Mission régionale d'autorité environnementale
Grand Est

**Avis sur le projet d'exploitation
du parc éolien des Rapailles
sur la commune de Craincourt (57)
porté par la société Valeco**

n°MRAe 2022APGE97

Nom du pétitionnaire	Société Valeco
Commune	Craincourt
Département	Moselle (57)
Objet de la demande	Demande d'autorisation environnementale de construire et d'exploiter un parc éolien de 5 aérogénérateurs et 2 postes de livraison.
Date de saisine de l'Autorité environnementale	05/07/22

Étude d'encerclement sur la commune de Malaucourt sur Seille. L'angle sans éolienne à 10 km est de 67 ° et de 99° dans un rayon de 5 Km

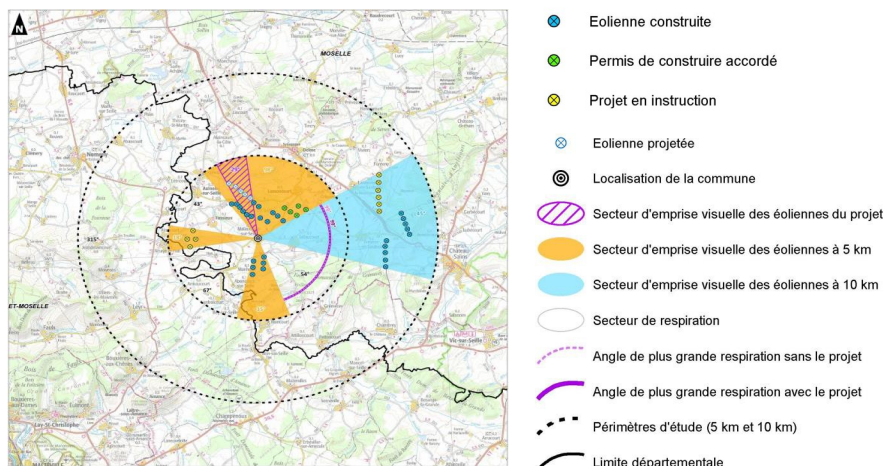
Une étude d'encerclement dans des rayons de 5 et 10 km autour des communes les plus proches montre que l'angle de respiration est supérieur à 120° pour 6 des 7 communes potentiellement les plus proches. L'angle de respiration est par contre plus faible sur la commune de Malaucourt sur Seille, mais est lié aux parcs éoliens préexistants et n'est pas dégradé par ce projet.

L'Ae considère que si les horizons paysagers au niveau des villages sont peu affectés par ce projet et restent acceptables, c'est surtout le cumul avec les projets préexistants qui conduit à la dégradation progressive de la perception d'ensemble.

L'Ae recommande au pétitionnaire d'élaborer des mesures de réduction plus efficaces pour minimiser l'incidence paysagère.
